Nota van Inlichtingen - 04

Contract met zaaknummer 31171348

Rijkswaterstaat Grote Projecten en Onderhoud / Programma's, Projecten en Onderhoud

Nota van inlichtingen nummer 04 behorend bij het contract met zaaknummer 31171348 verstrekt aan gegadigden voor het Engineeren en uitvoeren van Vaarweg- en Kribvaksuppleties in de Waal.

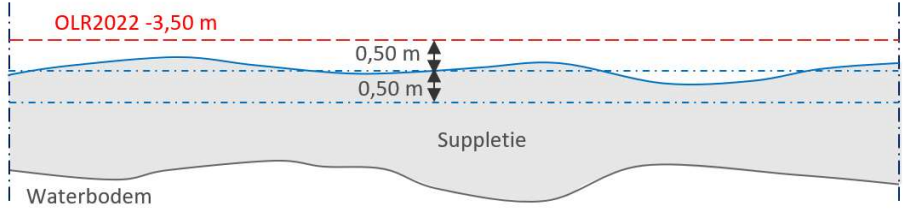
Eis SYS-00014 vervalt en wordt vervangen door:

SYS-00014	Maximale hoogte	Geldigheids- periode(s):	R
Herkomst-ID:	Suppletie M2 Ontgrondingskuil dient niet hoger te zijn gelegen dan +1,50 m t.o.v. NAP (OLR2022 -3,50 m).		
Bovenliggende eis(en):	SYS-00012 -	Onderliggende eis(en):	
V&V-voorwaarden:	V&V-moment: Realisatiefase Type V&V-methode: Meting Criterium: Gebiedsdekkende uitpeilingen, ingeperkt tot de suppletie, per werkdag tonen aan dat het suppletiemateriaal niet hoger is gerealiseerd dan +1,50 m t.o.v. NAP (OLR2022 -3,50 m)		
Stakeholder(s):	Rijkswaterstaat – Dienst Netwerk Ontwikkeling Verkenning en Planuitwerking (NOVP)		
Brondocument:
